ORD. N° : 1793
ANT. : Proyecto de rotura y reposición de pavimentos por conexión sanitaria en Av. Balmaceda N° 4326, Calama.
MAT. : Envía observaciones a proyecto de rotura y reposición de pavimentos por conexión sanitaria en Av. Balmaceda N° 4326, Calama.
ADJ. : No Hay

**A : LUIS FLORES
INGENIERO CIVIL**
**DE : ROBINSON ESPEJO CHEPILLO
JEFE (S) DEPARTAMENTO TÉCNICO DE CONSTRUCCIONES Y URBANIZACIÓN**

Figura 1

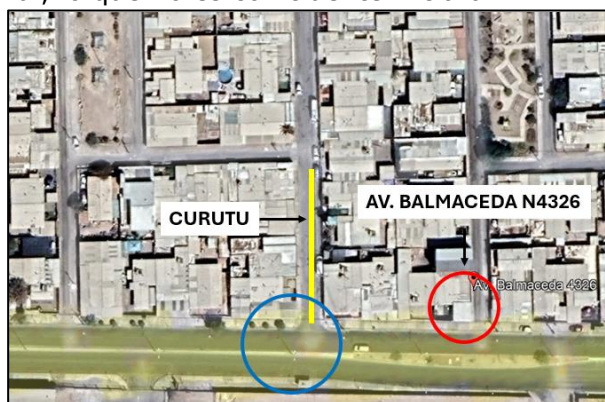
- 2.1. Ajustar la viñeta a "Pavimentación de Calama".
- 2.2. La ubicación indicada en planta no coincide con lo representado en planimetría ni con las imágenes adjuntas en el informe.
- 2.3. En relación con la observación anterior, la numeración señalada en el informe corresponde al sector indicado en el círculo en rojo de la figura 1, mientras que en la planta de rotura y reposición y también en las imágenes adjuntas en la memoria se trabaja en el área indicada en el círculo en color azul, lo que no es coincidente. Aclarar.

Figura 2

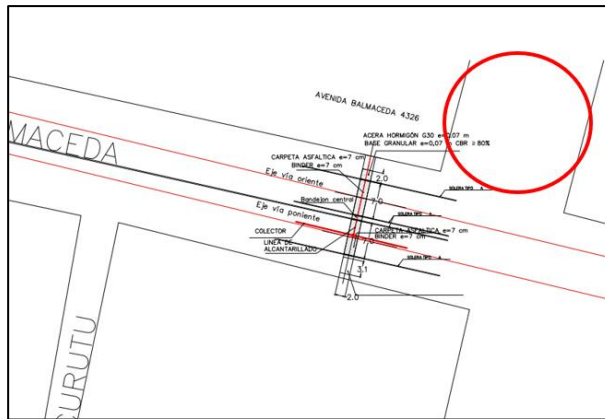
- 2.4. Indicar en planta todas las vías cercanas al proyecto (ver figura 2).
